AVVISO URGENTE DI SICUREZZA SUL CAMPO

- SRN del fabbricante:** DE-MF-000020091
- Riferimento FSCA:** 626803 CARDIOHELP - Sostituzione del supporto per guida scorrevole
- Tipologia di FSCA:** Nuova
- Prodotti interessati:** CARDIOHELP-i (Articolo n. 701048012)
CARDIOHELP-i (Articolo n. 701072780, variante US)
- N. di serie interessati:** Vedere l'Allegato I
- Identificatore univoco del dispositivo (UDI):** 04037691658384
04058863074863
- All'attenzione di:** Utilizzatori di CARDIOHELP-i

Maquet Cardiopulmonary GmbH (MCP) con il presente avviso desidera informarvi in merito alla sostituzione dei supporti per guida scorrevole sul sistema CARDIOHELP a causa di un fissaggio insufficiente.

Figura 1: Guida scorrevole di CARDIOHELP - esplosa

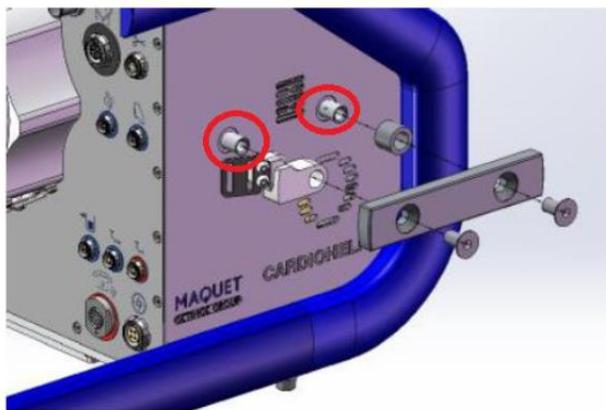
Le guide scorrevoli si trovano ai lati del sistema CARDIOHELP. Si fissano all'alloggiamento del sistema CARDIOHELP mediante il supporto per guida scorrevole (vedere contrassegni rossi in Figura 1). Come mostrato in Figura 2, il supporto per guida scorrevole è costituito da un bullone saldato ad una piastra.

Un fissaggio insufficiente delle guide alle superfici laterali del CARDIOHELP potrebbe permettere al Transport Guard (dispositivo di sicurezza per il trasporto) e/o all'Emergency Drive di staccarsi dal dispositivo assieme al supporto. Il distacco in entrambi gli scenari potrebbe portare a un esito imprevedibile (ad esempio, il disimpegno del modulo HLS dall'unità CARDIOHELP durante il trasporto o il distacco dell'Emergency Drive e del supporto con conseguenti lesioni all'utilizzatore, a terzi o al paziente).

- Sostituzione dei supporti per guide scorrevoli.

Figura 2: Disegno del supporto per guida scorrevole

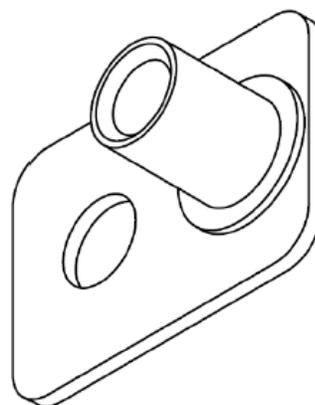
È stato riscontrato che la saldatura impiegata dal fornitore del bullone per il fissaggio alla piastra della guida scorrevole era insufficiente. La saldatura insufficiente permette al bullone di staccarsi dalla piastra della guida scorrevole con una leggera forza manuale.
